くさび緊結式足場の組立て及び使用に関する技術基準（改訂版） 訂正表

本文中、以下の通り誤りがありました。お詫びして訂正いたします。

29頁：図23

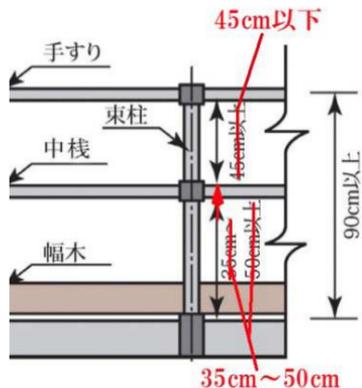
- ・中棧高さ及び内法の数値訂正
- ・矢印位置を床面から中棧上縁までに訂正
